Sprievodná a súhrnná technická správa – doplnenie 11/2022

k pôvodnej správe z 09/2011 a 18.3.2014

Názov akcie: Rekonštrukcia Spišského hradu, Románsky palác a Kapitánsky dom – 2. etapa

Detail škárovania a ukončenia murív a úprava koruny na kapitánskom dome v 1. etape - vzor pre pokračovanie v 2. etape.

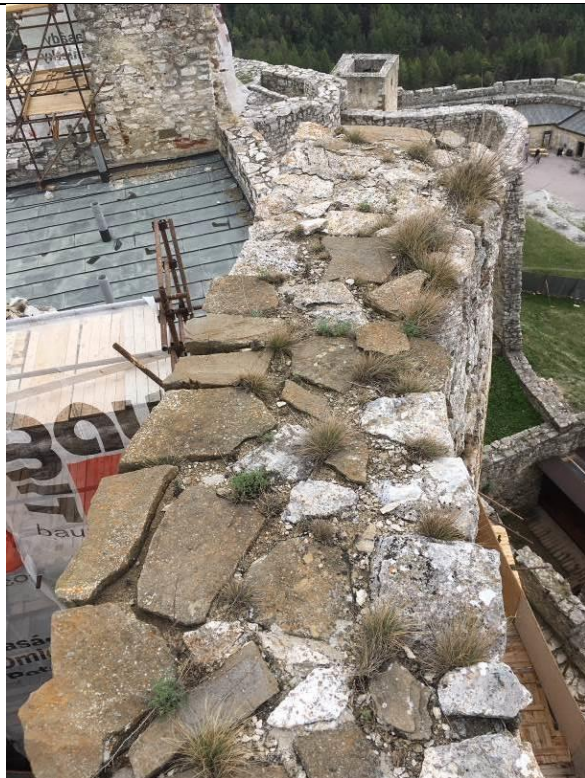
Pôvodne sme v projekte uvažovali iba so škárovaním koruny murív nad terasou, teraz je potrebné realizovať aj obnovu zvislých murív, a to reštaurátorským spôsobom, tak ako je už vykonaná obnova murív v podbrání a nad strechou kapitánskeho domu s použitím trassových materiálov Fi TUBAGG. Západná fasáda zo strany románskeho nádvorja spolu so sanáciou vypadnutých častí stien nad bralom je obnovená po korunu v r. 2019. Doplnené je škárovanie aj zvislých murív ako pokračovanie podbránia a kap. domu, ako aj premurovanie rozpadnutej koruny murív nad terasou. Korunu všetkých murív bude potrebné rozobrať cca do 300-600 mm a nanovo premurovať a škárovať trassovou škárovacou hmotou. **Nutné je dodržať farebnosť a technologický postup ako bol aplikovaný pri kapitánskom dome, aby bola zabezpečená jednotnosť vzhľadu celého objektu po obnove.** Škárovanie koruny musí zabezpečiť plynulý odtok vody.

Stav poškodenia korún murív na západných palácoch z r. 2021, uvoľnené a rozpadnuté časti koruny.
Nutné odstrániť aj cementové zálievky.

- Pôvodne bolo uvažované iba so škárovaním koruny murív nad terasou, teraz dopĺňujeme škárovanie aj zvislých murív ako pokračovanie podbránia a kapitánskeho domu, ktoré prebehlo v 1. etape;
- Korunu všetkých murív bude potrebné rozobrať cca do 40 cm - 60 cm a nanovo premurovať a vyškárovať, dôsledne dbať na správnu väzbu muríva, hlbšie trhliny a dutiny zainjektovať;
- Vyprotézovať oderodované nárožia objektov z pieskovcových blokov (aj na kaplnke);
- Na koruny murív používať prioritne travertínový kameň, ktorý lepšie vyhovuje poveternostným podmienkam a nepodlieha vode a mrazom.

| Ozn. | popis | Foto súčasný stav |
|------|--|--|
| |  Rozobratá pieskovcová dlažba uložená na paletách na nádvorí hradu pre opätovné použitie |  Stav po demontovaní pieskovcovej dlažby na 2. NP, pred položením dočasnej hydroizolácie. |

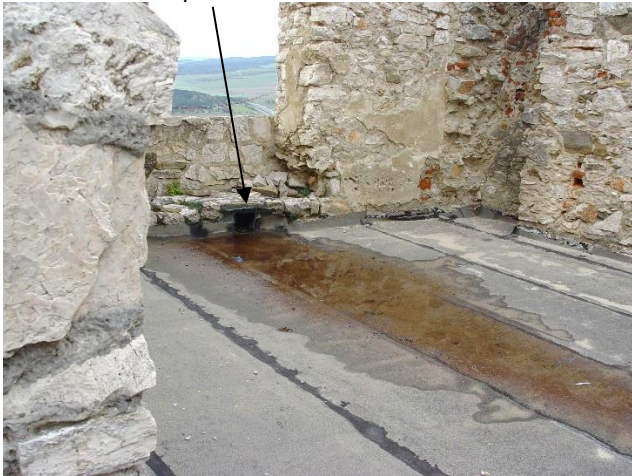
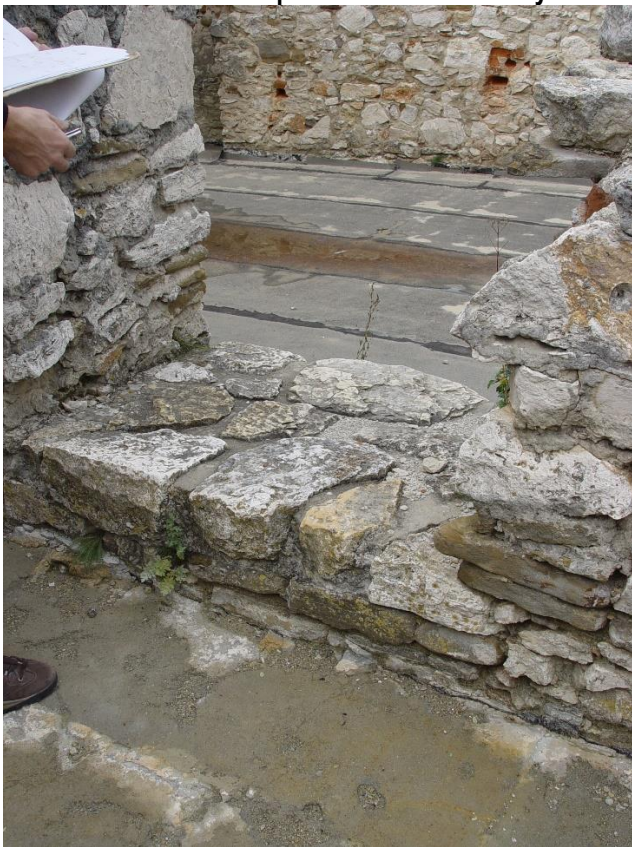
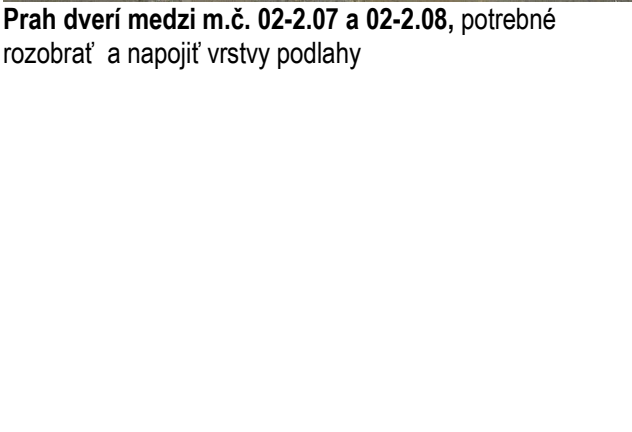
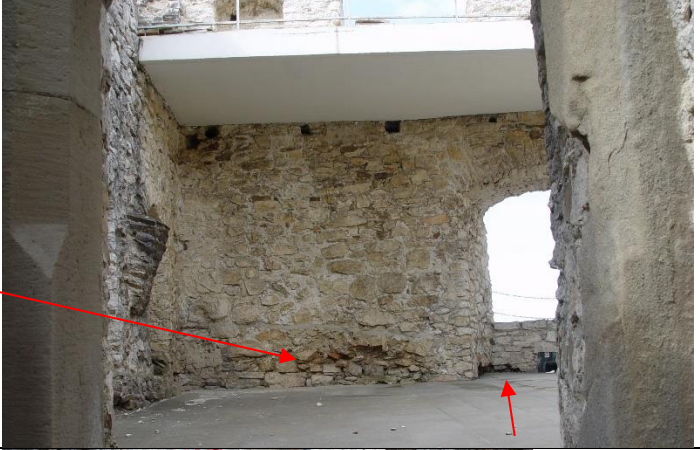
| Ozn. | popis | Foto súčasný stav |
|------|--|--|
| B/24 | demontáž kamenných pieskovcových schodiskových obkladov – schodiskových stupňov | m.č. 02-2.10 – počet ks 7+11 schodov - dl. a v. schodu 7x300/150/ 1635, 11x280/150/1500 Podesty 2,75 m2 + 2,33 m2. |
| B/25 | odstrániť dočasne aplikovanú asfaltovú povlakovú krytinu v 2. NP. doplniť m2: m.č. 02-2.02- 317,54+8,58=326,12 m.č. 02-2.03 – 53,36 m.č. 02-2.04 – 43,83 m.č. 02-2.05 – 67,69 m.č. 02-2.06 – 47,89 m.č. 02-2.07 – 38,97 |  m. č. 02-2.02 |

Vyčistený povrch historickej sakristie z južnej strany kaplnky pre odvedenie dažďovej vody atakujúcej murivo kaplnky.

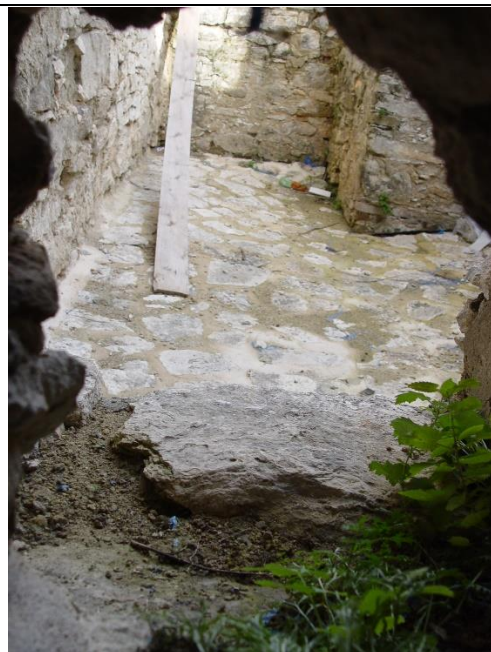
SO.05a – úpravy plôch nádvorí (spevnené plochy, zelené plochy, opevnenie) – celok po zrealizovaní odvodnenie nádvorí (SO.05 b) v 1. etape .
